DODATEČNÉ INFORMACE K ZADÁVACÍM PODMÍNKÁM I

Veřejná zakázka: „II/379 Lažánky průtah“

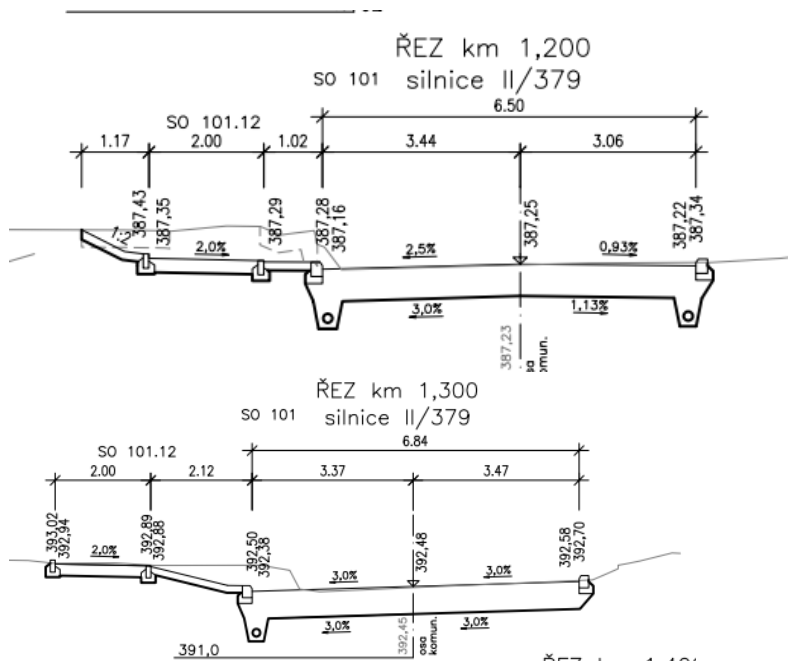
V rozpočtu je palisáda :*"ZDI OPĚR, ZÁRUB, NÁBŘEŽ Z DÍLCŮBETON - palisády délky 8 a 12 m M3 5,280 0,2*12*1,2=2,880 [A]0,2*8*1,5=2,400 [B]"* (Koordinační situace A 2.2 a B 2.2. se liší v délce palisády, (12+8) contra 12+10).

Sdělte, zda máme ocenit palisádu čtvercovou nebo kruhovou?

do jaké třídy betonu bude palisáda uložena?

požadovaná kubatura betonu pro osazení palisády odpovídá odměřené kubatuře v charakteristických řezech?

Platné jsou výměry dle PDPS, tj. 12+8m palisád (SO 101.12). Oceňte palisádu kruhovou, uložení je uvažováno do betonového základu C16/20.

Kubatura betonu představuje pouze vlastní palisádu, do soupisu prací byla doplněna kubatura základového betonu v množství $(0,3 * 0,45 + 0,1 * 0,2) * (8+12) = 3,1 \text{ m}^3$.
